Verslag huishoudelijke elektrische installatie op laagspanning en zeer lage spanning

Referentie: 006-20261008-05	Datum controle: 08/10/2026
Keurder: 006

Eigenaar: Bram Van Rompuy	EAN-code: 541448820038001138
Adres installatie: Steenweg op Oosthoven 35, 2300 - Turnhout	Nummer teller(s): 1sag1100572894
	Distributienetbeheerder installatie: Fluvius
Datum uitvoering installatie: ☐ Vóór 01/10/1981 ☒ Tussen 01/10/1981 en 01/06/2020 ☐ Vanaf 01/06/2020	
Type: ☒ Wooneenheid ☐ Niet-huishoudelijk ☐ PV ☐ Batterij ☐ Laadpaal

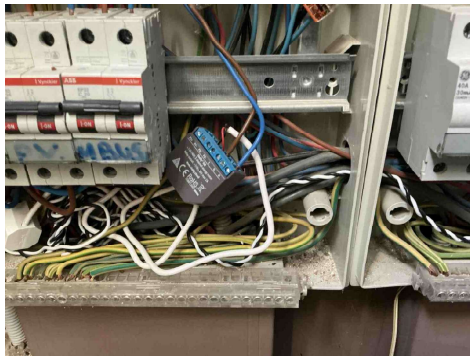
T21a - Het elektrisch materieel is niet geplaatst volgens de voorschriften van de fabrikant/ regels van goed vakmanschap. (Boek 1: 1.4.1.3) Oa ophangvijzen elektrisch verdeelbord niet afgedekt. Zie klasse II toestel.

Opmerking: O.a. bord1

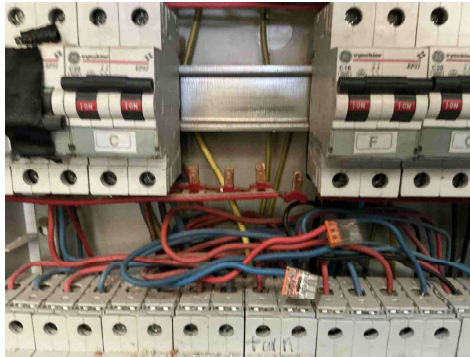
D25 - De verbindinginstallaties en/of de beveiligingstoestellen (veiligheden, vermogensschakelaars, differentieelstroombeveiligingsinrichtingen...) moeten op steunpanelen gegroepeerd en gemonteerd zijn in één of meer schakel- en verdeelborden. (Boek 1: 5.3.5.1)

Opmerking: O.a. in bord1

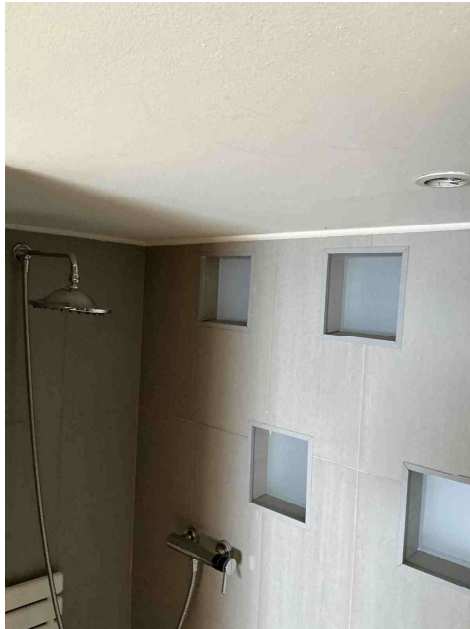
T21b - Het elektrisch materieel is niet geplaatst volgens de voorschriften van de fabrikant/ regels van goed vakmanschap. (Boek 1: 1.4.1.3) Oa kamgeleider niet afdoende afgedekt aan uiteiden. Zie kans op rechtstreekse aanraking plaatsingsfiche fabrikant.

Opmerking: O.a. bord1

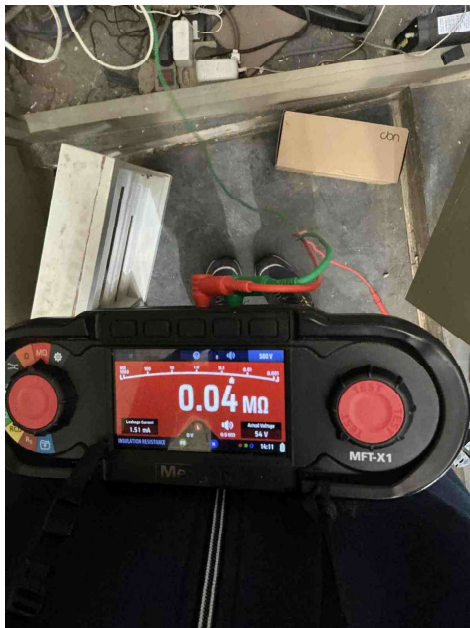
T16 - Het verlichtingstoestel in volume 1 van de badkamer wordt niet gevoed op (een correcte) zeer lage veiligheidsspanning (Boek 1: 7.1).

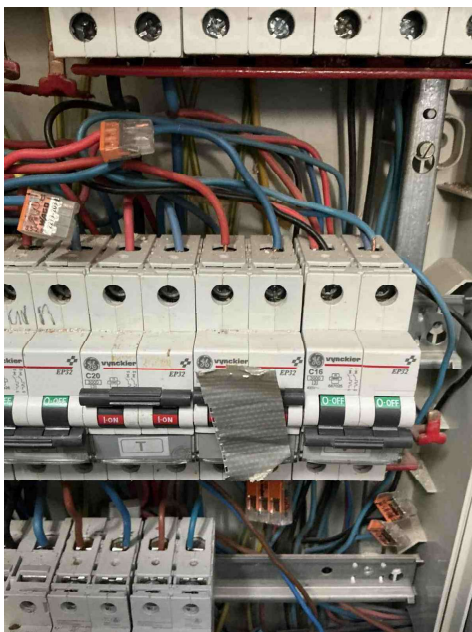
I01 - De waarde van de isolatieweerstand per kring dient tenminste 0,50 Mohm (1000 x Utest) te zijn (Boek 1: 6.4.5.1).
Opmerking: O.a.bord 1 kring T en U

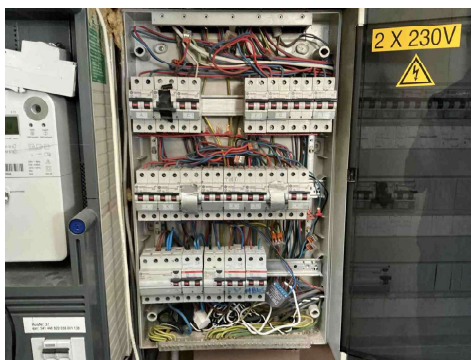
I01 - De waarde van de isolatieweerstand per kring dient tenminste 0,50 Mohm ($1000 \times U_{test}$) te zijn (Boek 1: 6.4.5.1).
Opmerking: O.a.bord 1 kring T en U
